Notitie zienswijzen op aanvragen 393075 en 401989

**Aanvraag
0652393075:**

**Aanvraag
0652401989:**

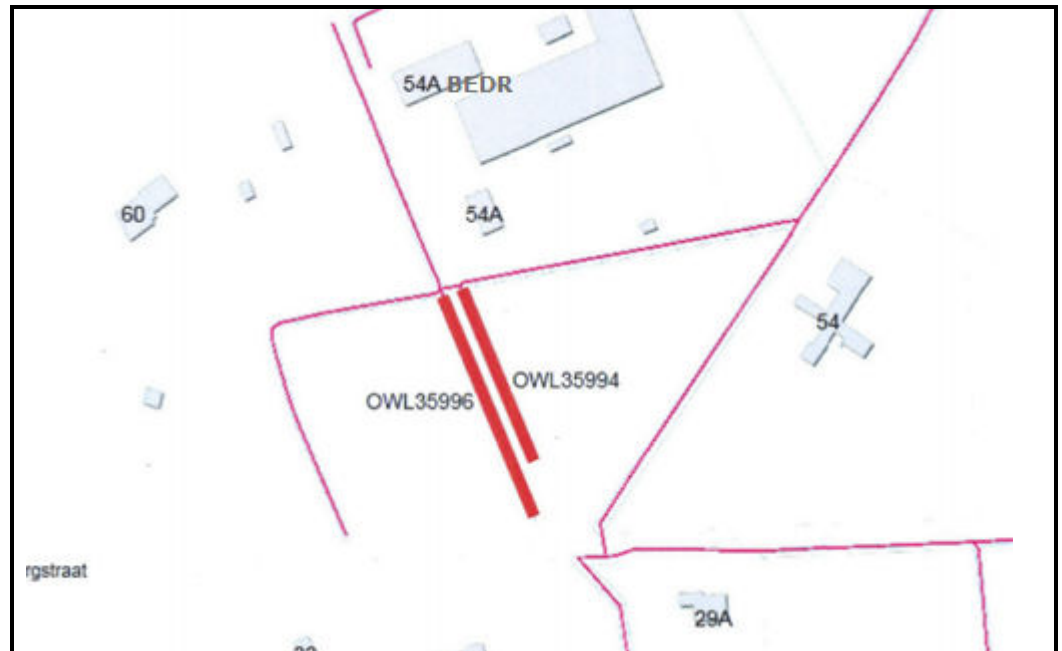
Sloot OWL35995 mag niet in zijn geheel dicht. Sloot OWL35996 moet hierlangs afwateren zie vergunning dempen sloot drainage.

Voor de door belanghebbende genoemde OWL35996 en ook voor een gedeelte van OWL35994, beide gelegen langs de toegangsweg is vergunning verleend voor demping. Zoals bovenstaand is aangegeven.

Gelijktijdig met het verlenen van de vergunning 15UTP01440 is de leggerwijziging 'klaargezet' om in een eerstvolgende herziening van de legger te worden verwerkt (verwijderen van de twee b-waterlopen OWL35996 en het gedeelte van OWL35994). Zie onderstaande afbeelding.

De legger is recent herzien. Voor het waterschap betekent dit dat de waterlopen OWL35994 (aangegeven gedeelte) en OWL35996 geen deel meer uitmaken van het watersysteem zoals dat thans in de legger is opgenomen.
